TIPO DE DOCUMENTO: RELATÓRIO DE ACESSIBILIDADE	NÚMERO DO DOCUMENTO: ARQ-RA-IFSUD-JF-R00-004	REV. 0
	TÍTULO DO DOCUMENTO: RELATÓRIO DE ACESSIBILIDADE – IF SUDESTE JUIZ DE FORA MG		FOLHA: 1 / 64

BLOCO - G

**INSTITUTO FEDERAL DE EDUCAÇÃO, CIÊNCIA E TECNOLOGIA DO
SUDESTE DE MINAS GERAIS**

Juiz de Fora - MG

Figura 2 – Proposta de intervenção pavimento térreo.

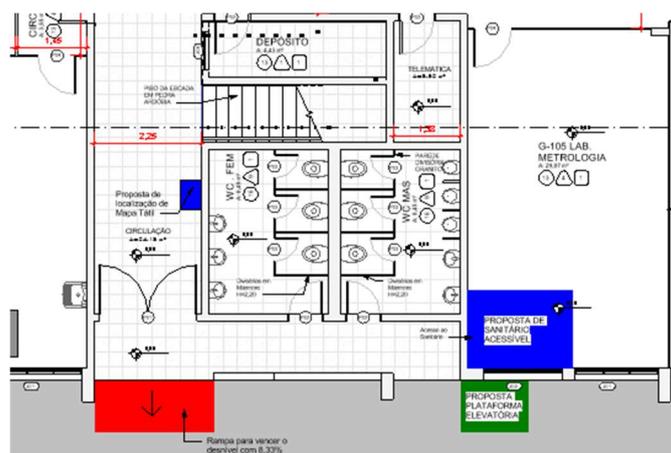
Circulação - O acesso principal possui desnível que deverá ser reparado, o segundo pavimento não possui acesso a P.C.R que deverá ser previsto outra forma de acesso, como plataformas elevatórias, utilizando se necessário alguma sala de aula para adaptá-la. Alguns corredores a inclusão de mapa tátil acessível é o mais adequado, por possuir pouco espaço de circulação.
